Fra: Knut Henanger <knut@henanger.net>
Sendt: fredag 23. november 2018 14:15
Til: Marianne Aadland Sandvik
Emne: SV: Vedr. søknad på gbnr. 10/45
Vedlegg: Fullmakt.PDF; Sit.plan.pdf

Fra: Marianne Aadland Sandvik [<mailto:marianne.aadland.sandvik@meland.kommune.no>]
Sendt: 22. november 2018 14:58
Til: Knut Henanger <knut@henanger.net>
Emne: Vedr. søknad på gbnr. 10/45

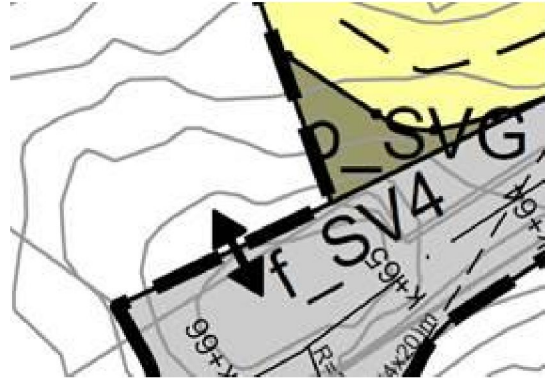
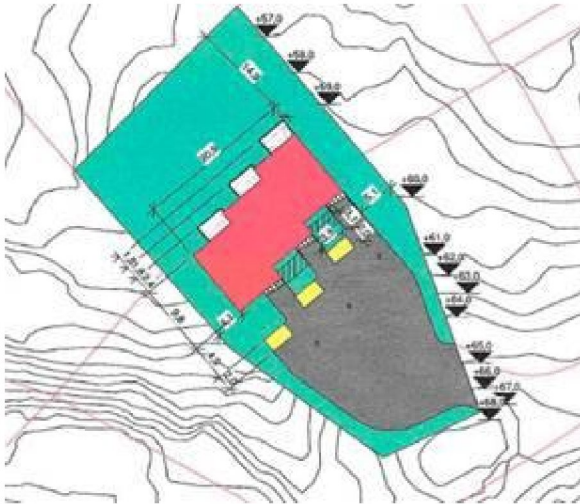
Viser til søknad om løyve til oppføring av tremannsbustad. Kartet til venstre viser omsøkt avkøyring. Kartet til høgre viser regulert avkøyring og areal satt av til anna veggrunn – grøntareal. I vedtak om reguleringsendring datert 12.4.2018 er det lagt til grunn at dette arealet skal opparbeidast som grøntareal for betre tilpassing av terrenget som ligg mellom køyrevegen og bustadtomta. Søknaden er dermed ikkje i samsvar med regulert avkøyring. Avkøyringa må anten endrast eller det må søkjast om dispensasjon.

Her kjem e Sit. Plan med endra avkøyrsl og fullmakt vedr. signaturett. Avgjørsle er teikna inn i frå hjørna på tomten og er 5 m brei. Har i oppstartmøte fått løyve til å flytte innkøyrsl forhold til regulert avkøyring, slik at det blir flatare innkøyrsl til bustaden.
